PRODUCT	HOOFDGROUP	GROEP
<b>P</b>	<b>8</b>	<b>87</b>
BETR.		NO
Sterkere AC-buis		41
240		DATUM Sep 1987

## Service Bulletin

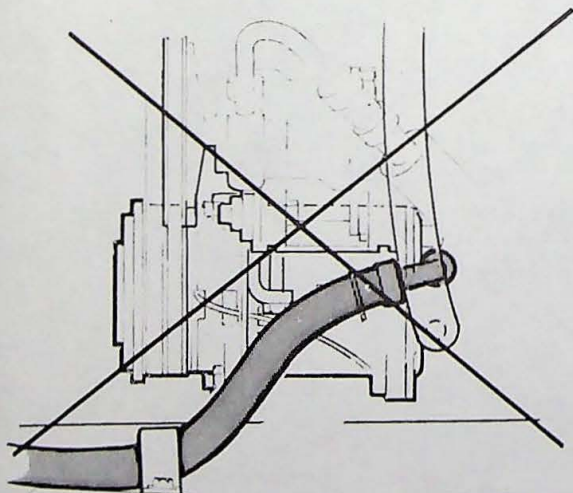
De bocht in de AC-buis tussen de condensor en de compressor kan als gevolg van te grote materiaalspanningen scheuren.

De nieuwe buis is van staal en niet meer van aluminium.

Let erop, dat de buis volgens de afbeelding komt te zitten. De slang is van bovenaf gezien.

Breng de volgende nieuwe buis aan:  
benzinemotoren: Volvo O/N 3 506 551-5  
dieselmotoren: Volvo O/N 3 506 617-4
